令和 2 年度の原子力規制検査の運用実績等を踏まえた 制度改善のためのガイド類の改正等について

令和 3 年 4 月 1 4 日
原子力規制庁

図1-1 原子力規制検査に基づく監督のプロセスと構成要素（実用発電用原子炉）

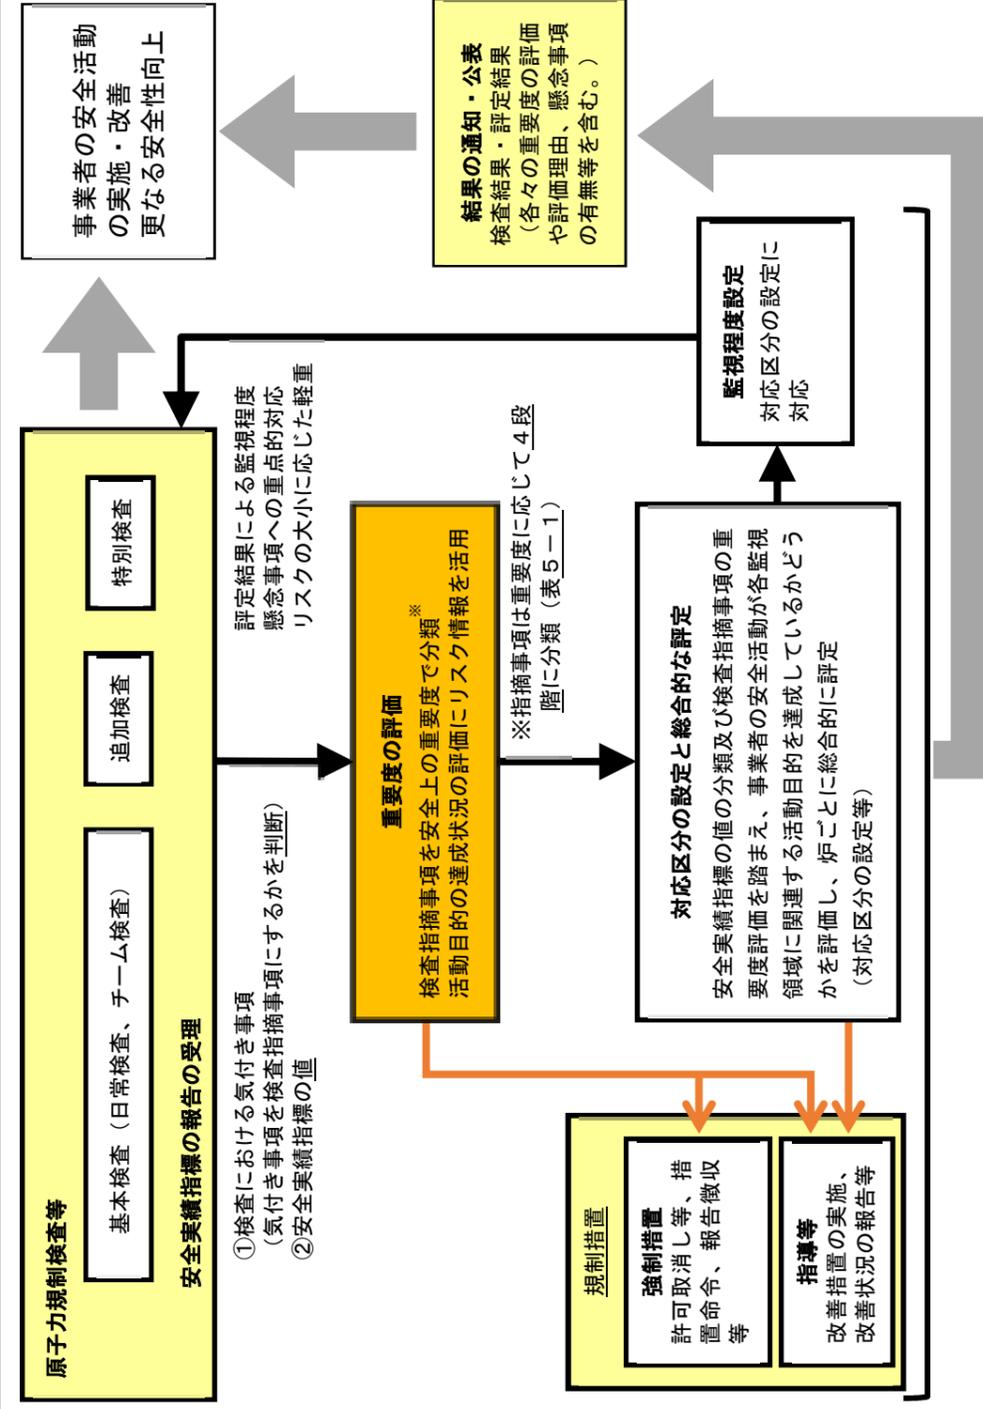
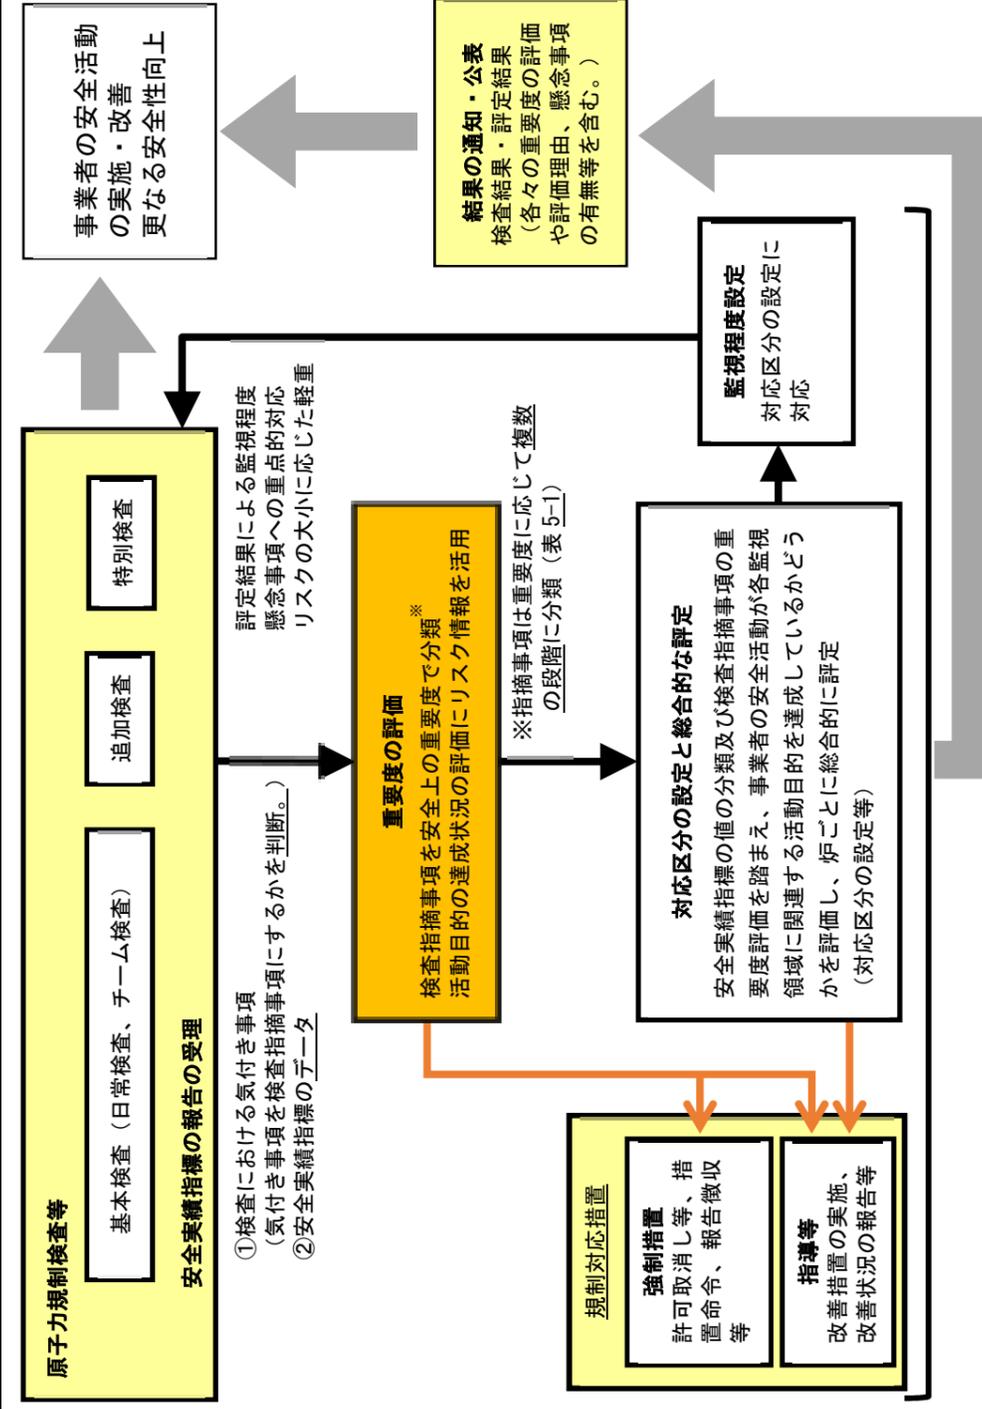
原子力規制検査に基づく監督は、法第 61 条の 2 の 2 第 1 項で定められた検査対象に対する同条第 2 項から第 6 項までの規定に基づく原子力規制検査を、原子力規制検査等に関する規則（令和 2 年原子力規制委員会規則第 1 号）（以下「規則」という。）の規定により実施し、原子力規制検査の結果を踏まえて法第 61 条の 2 の 2 第 7 項及び第 8 項の規定による総合的な評定を行うとともに、同条第 9 項の規定による通知及び公表、必要に応じた同条第 10 項の規定を踏まえた規制措置を講ずるものである。これら一連のプロセスについて、関連して実施する法第 68 条の規定による立入検査を含めた構成要素及び関連性を図 1-1 及び図 1-2 に示す。本章では、プロセスに係る構成要素ごとにその実施方法を定める。
